INFO CLIENT

Remplacement Bouteille Mélange 150L Réf. 7144747 par 100L Réf. 7328744

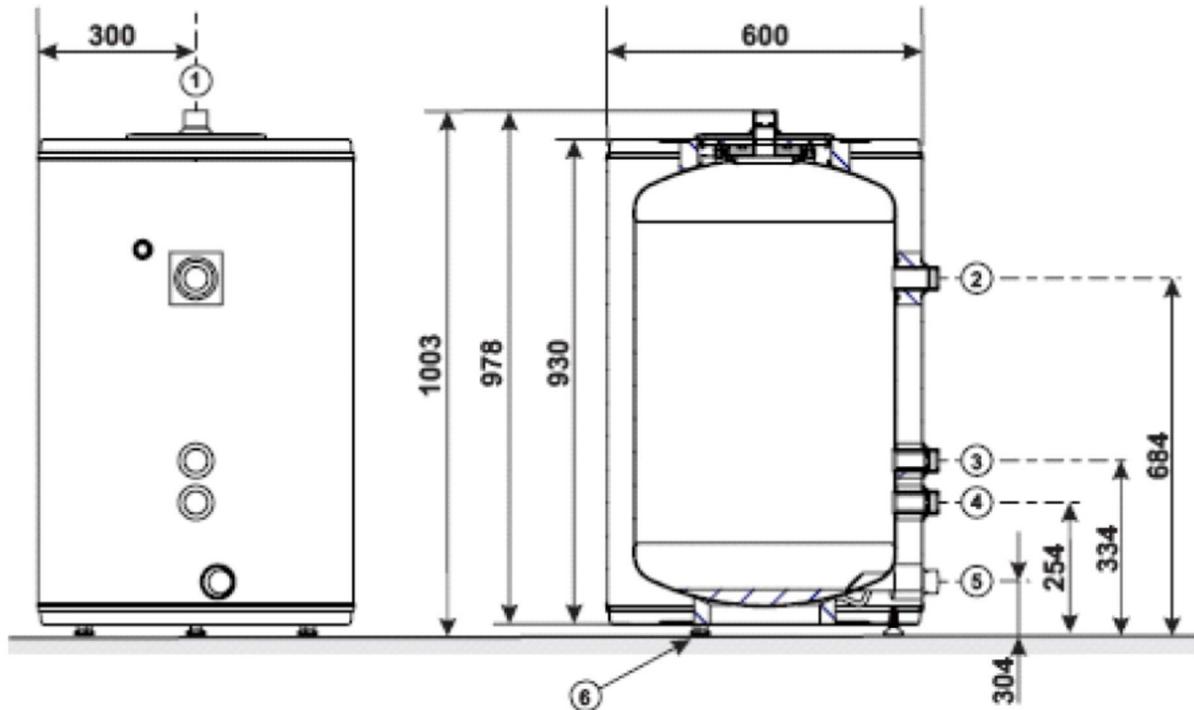
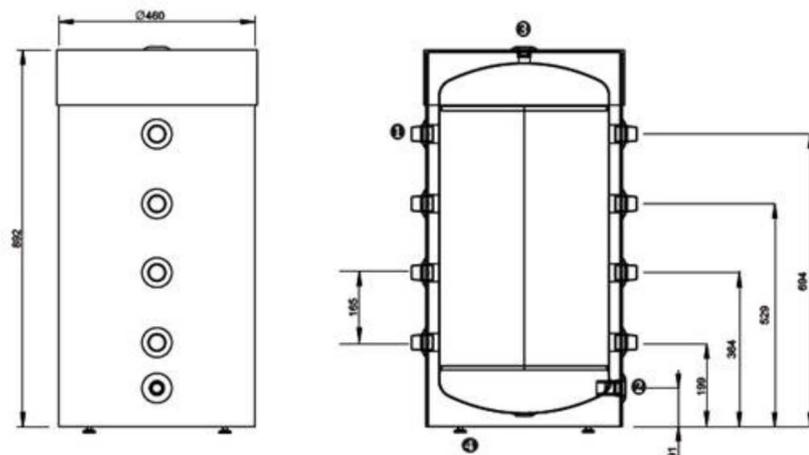
A l'origine : bouteille 150 litres => on passe avec une bouteille 100 litres

Sur la bouteille 150 litres, les 4 piquages sont situés sur les côtés sont remplacés par 8, 4 de chaque côté, sur le modèle 100 litres. Leur espacement est différent.

Si raccordements hydrauliques en tube rigides il faudra alors les modifier.

(4 tubes à modifier)

Sur le modèle 150 litres les raccordements hydrauliques étaient en G1" ¼ -male

Sur le modèle 100 litres les raccordements hydrauliques sont plus petits :en G1" – male

La nouvelle bouteille tampon est plus petite.

Ancienne bouteille 150 litres (code 7144747) OBSOLETE

Nouveau BM 100 litres (code 7328744) (Extrait de la notice N12-109)
